# **MINISTERIO DE AMBIENTE**

**ACLARACION DEL ESTUDIO DE IMPACTO  
AMBIENTAL CATEGORIA I**

## **THE OASIS**

La Chorrera, 31 de diciembre de 2021  
DRPO-DIREC-SEIA-NE-1494-2021

### EVIDENCIAS FOTOGRAFICAS DE LA VEGETACION Y USO ACTUAL DE SUELO DONDE SE UBICA LA HUELLA DEL FUTURO PROYECTO

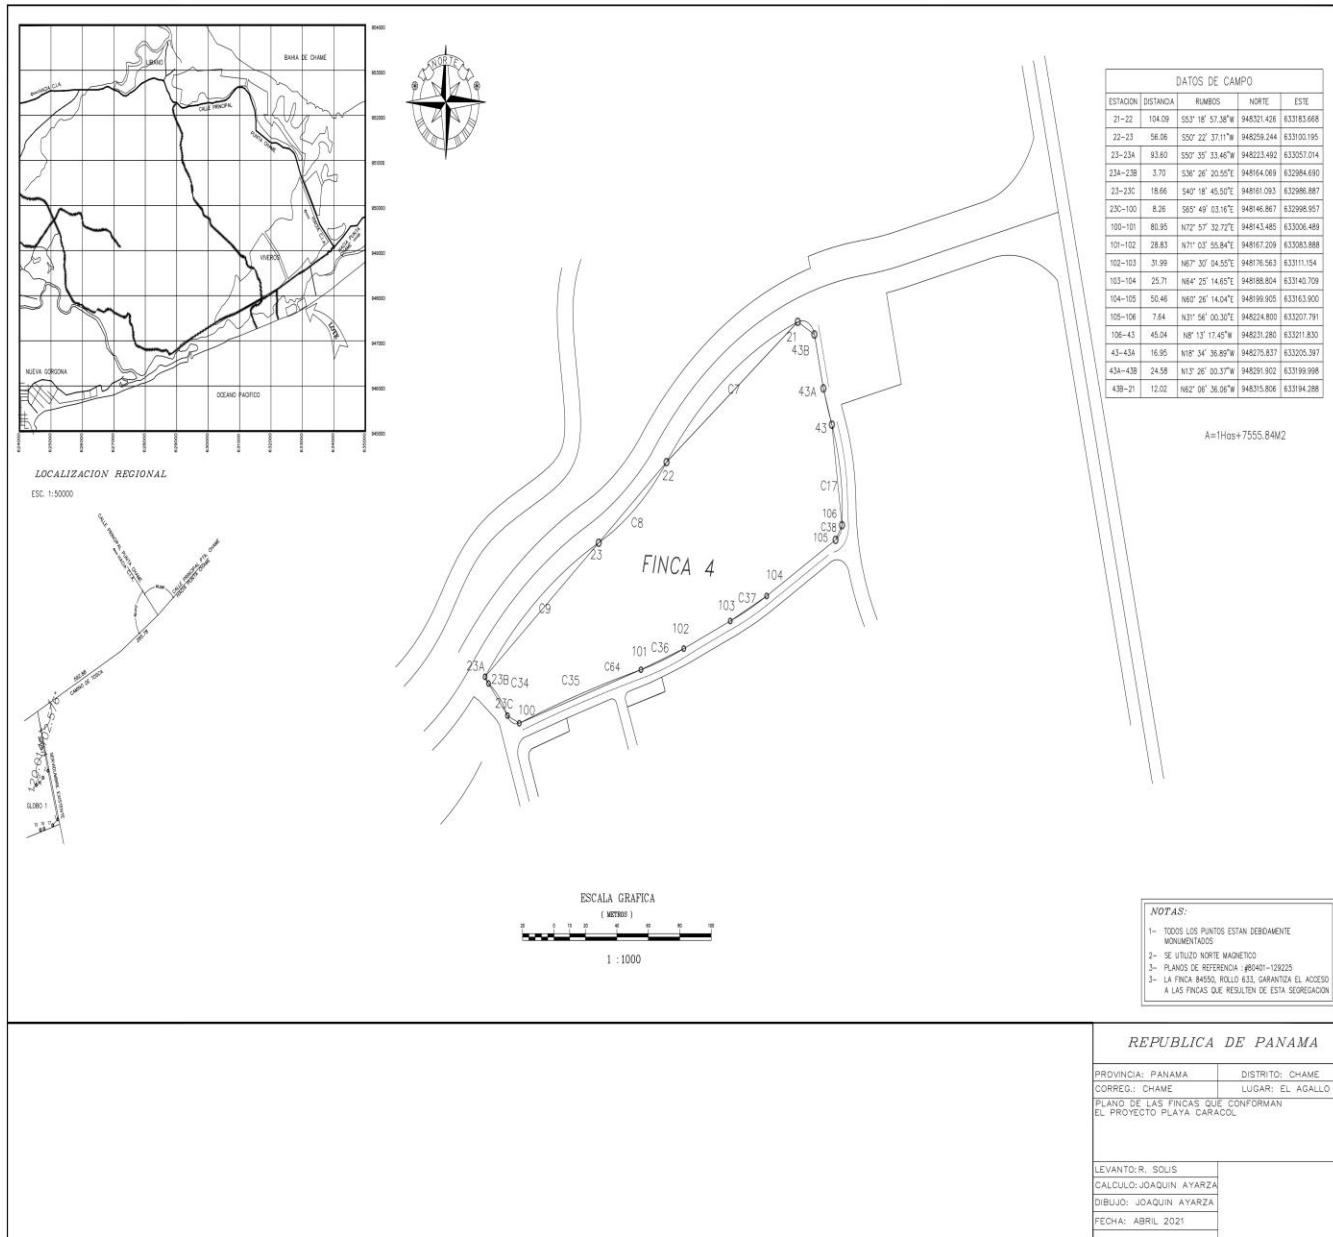
Verificar las coordenadas UTM (DATUM-WGS-84) del área de construcción del proyecto, toda vez que en informe de verificación de coordenadas, emitido por el Departamento de Geomática de la Dirección de Información Ambiental del Ministerio de Ambiente, informa lo siguiente: Se generó un polígono con una superficie de 01 ha+ 6,713.97 m<sup>2</sup>, que de acuerdo al Diagnóstico Cobertura Boscosa y Uso de la Tierra, año 2012, el polígono se ubica en la categoría de "Bosque de mangle", "Superficie de agua" y "Playa y arenal natural".

Sin embargo la vista fotográfica de la huella del referido proyecto, del 25 de octubre del año 2021. La descripción del Ambiente Físico (caracterización del suelo, descripción del uso del suelo, topografía – hidrología - calidad de aguas superficiales - calidad y caudales de aguas superficiales). La descripción del Ambiente Biológico (características de la flora, caracterización vegetal e inventario forestal, especies amenazadas, especies indicadoras e inventario forestal evidenciaron lo siguiente:

A. Sobre la huella del proyecto, no se observan especies vegetales que puedan ser consideradas amenazadas o en peligro de extinción, debido a las características del sitio, no se observa ninguna especie que pueda ser considerada como indicadora y No fue necesario realizar el inventario forestal sistemático, debido a que no existe una estructura arbórea dentro de la propiedad. Ni bosque de manglar, sin fuentes hídricas permanente que atraviese el terreno del futuro proyecto.

La vegetación del área en términos generales se caracteriza por especies de gramíneas, un reducto de vegetación conformada por (herbáceas, gramíneas, arbustos, malezas y árboles aislados). Tal como lo indicáramos en el EIA. Que el 95% del área se observaron infraestructuras, equipos, maquinarias, contenedores, carpas, y una pequeña galera utilizada para comedor temporalmente que será reubicada en su momento.

A continuación presentamos evidencias fotográficas del 25 de octubre del año 2021, de la vegetación dominante y uso actual de suelo donde se ubica la huella del futuro proyecto.

Vista Panorámica del área del referido proyecto, carpas y contenedores móviles utilizados por el personal colaborador e ingenieros residentes del proyecto PLAYA CARACOL y atención al público, y una pequeña galera temporal utilizado como comedor para los trabajadores de la obra que será desmantelado y reubicado en el área del proyecto igualmente el equipo y maquinaria que es utilizada en el desarrollo del Conjunto Residencial de Playa Caracol. Se observa un reducto de vegetación conformada por herbáceas, gramíneas, 6 arbustos, malezas y 5 árboles aislados. A continuación plano y coordenadas corregidas ya que hubo error en la georreferenciación del polígono, a esto obedece la diferencia en rumbos y coordenadas.
